Città metropolitana
di Venezia

COMITATO VALUTAZIONE DI IMPATTO AMBIENTALE

Parere n.8 del 14/12/2022

Oggetto: Ditta: Dradura Italia srl s.r.l.
Sede Legale: Via Monferrato, 4 – Conzano (AL)
Sede operativa: Via J.F. Kennedy, 8 – San Donà di Piave (VE)
Intervento: *“Progetto di modifiche impiantistiche e aggiornamenti tecnologici dello stabilimento DRADURA ITALIA S.R.L. di San Donà di Piave (VE) senza variazioni del volume delle vasche di trattamento galvanico”.*
Procedura di assoggettabilità alla procedura di VIA ai sensi dell’art. 19 del D.Lgs 152/06 e ss.mm.ii.

Dominio di applicazione del modello matematico di dispersione delle emissioni in atmosfera e individuazione dei ricettori sensibili.

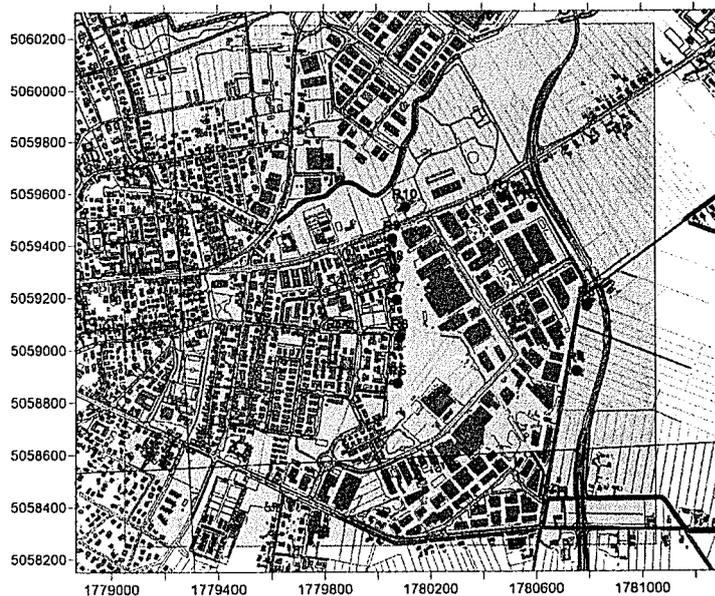
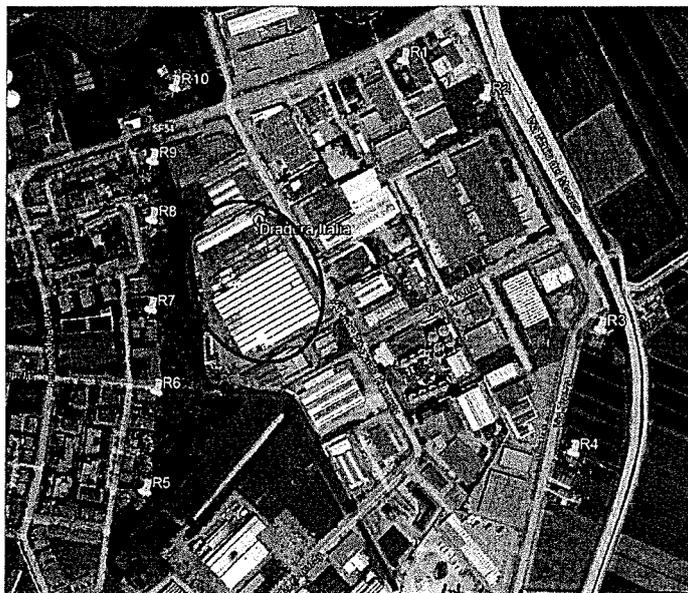
Dall'esame degli studi di simulazione aggiornati inviati dalla ditta proponente emerge quanto segue:

- Relativamente ai parametri PM10 e NO2 in entrambi gli scenari emissivi ("ante operam" e "post operam") i risultati della simulazione della dispersione evidenziano il pieno rispetto dei limiti SQA previsti dal Dlgs n.155/2010 in tutti i recettori considerati.

- Il confronto con le soglie di significatività intese come il 5% di SQA, evidenzia che le concentrazioni delle ricadute al suolo prodotte dalle emissioni convogliate dello stabilimento per entrambi gli scenari considerati, risultano sempre inferiori alle soglie medesime di riferimento.

- Anche per i parametri Fluoruri (HF), SOV e Metalli pesanti, ad eccezione del Nichel il cui superamento è limitato alla zona industriale nelle prossimità dello stabilimento e non interessa alcun ricettore sensibile, non si riscontrano superamenti né del valore di riferimento né della soglia di significatività intesa come il 5% del valore di riferimento.

Sulla base di quanto sopra esposto e della documentazione presentata si può affermare che dal confronto delle immissioni nei due scenari emissivi considerati ante operam e post operam, gli impatti sulla matrice atmosfera non subiscono variazioni apprezzabili e che le concentrazioni di ricaduta al suolo risultano inferiori alla soglia di significatività in tutti i recettori potenzialmente interessati.

Stralcio Piano zonizzazione acustica Comune di San Donà di Piave

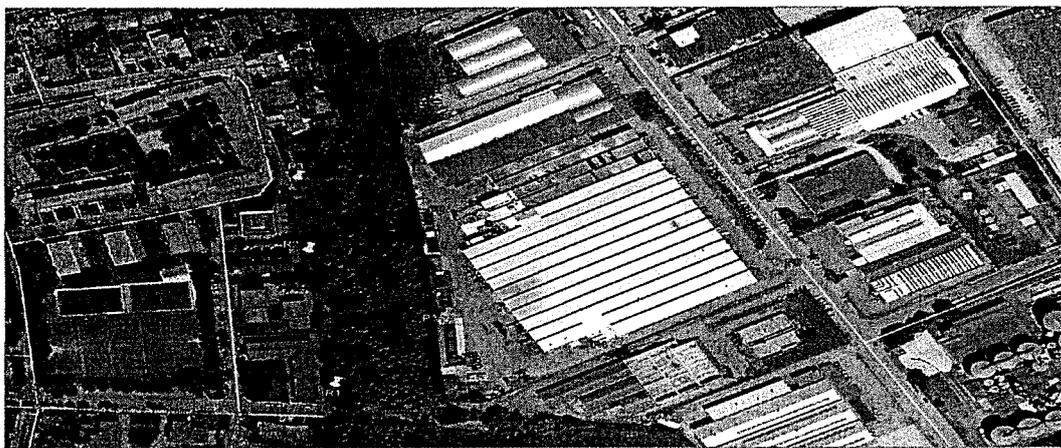
Dall'esame dei valori delle misure fonometriche e dalla integrazione richiesta da Arpav in merito al valore differenziale in corrispondenza del recettore R3, risulta che nel periodo di riferimento diurno e notturno, per tutti i punti di misura e per tutti i ricettori sensibili individuati, vengono rispettati i limiti di immissione sonora previsti dalla classe di appartenenza.

L'impatto acustico sull'ambiente circostante si può pertanto ritenere poco significativo.
